平成22年度
監 査 報 告 書
(I)

第1期工事定期監査結果報告

22 監査報告第7号
平成22年11月4日

現場の状況

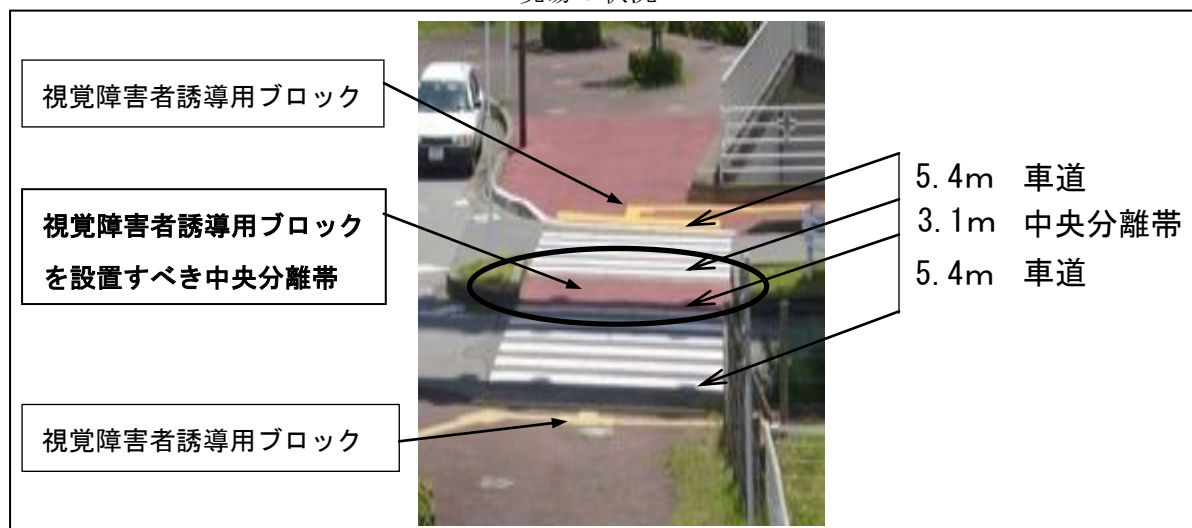
[建設局：天台84号線外1特定経路整備工事]

高齢者、障害者等の移動等の円滑化の促進に関する法律（いわゆる「バリアフリー新法」）に基づく道路の移動等円滑化基準の運用指針によると、特定道路等における中央分離帯上の滞留スペースには、視覚障害者誘導用ブロックを設置することとなっている。

しかしながら、本工事においては横断歩道の間中部にある中央分離帯上の滞留スペースに、設置すべき視覚障害者誘導用ブロックが施工されていなかった。

視覚障害者誘導用ブロックの設置については、道路の移動等円滑化基準の運用指針に基づき適正に行われたい。

断面概要図

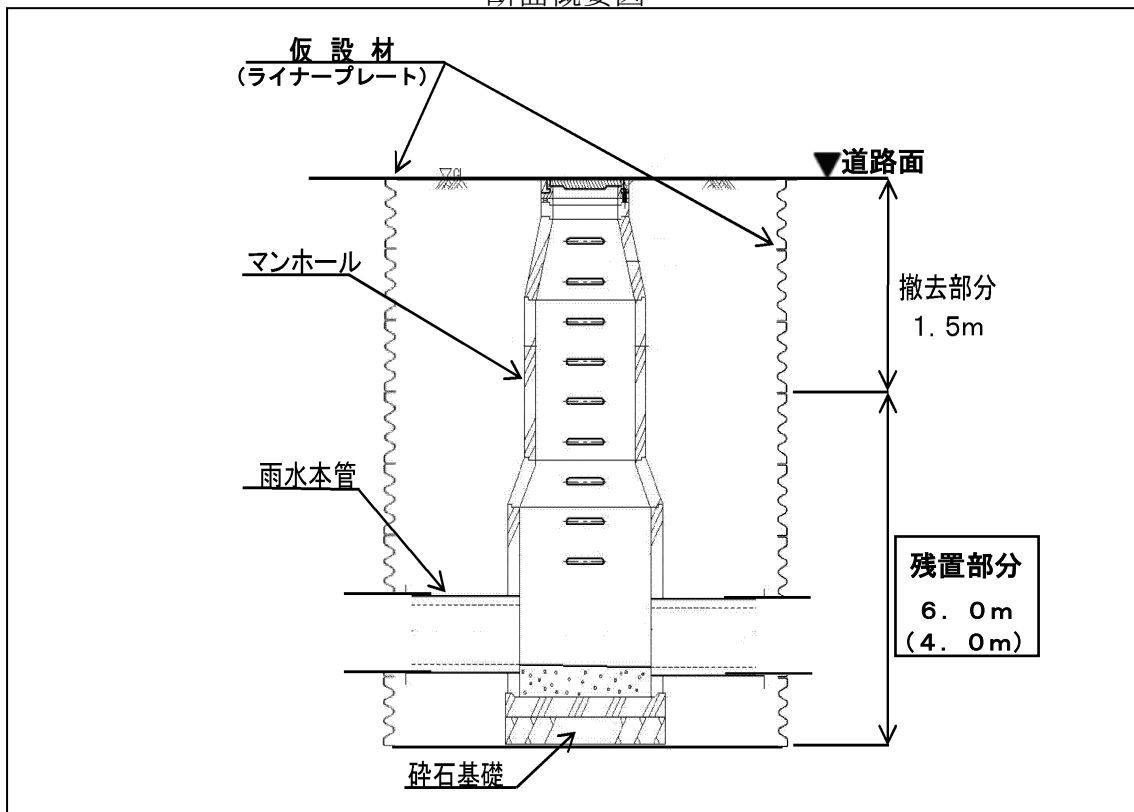
[建設局：下水道排水施設工事（大森雨水21-1工区）]

千葉県道路占用規則で定める残置基準によると、道路占用者は、廃止管路及び仮設物件を残置しようとするときは、道路管理者の許可を受けなければならないとされている。

また、その際には道路占用許可申請書に残置物件内訳書を添付して、下水道管及びマンホールなどの本体構造物とともに道路占用許可を受けることとされている。

しかしながら、本工事においては、下水道雨水本管の推進工事により土留用として設置した仮設材のライナープレート(2箇所)について、道路面から1.5mまでの深さのものは、撤去しているが、1.5mを超える深さのものは、撤去が困難なことから道路占用許可を受けずに残置されていた。

道路占用における仮設物件の残置手続きについては、関係法令に基づき、適正に行われたい。
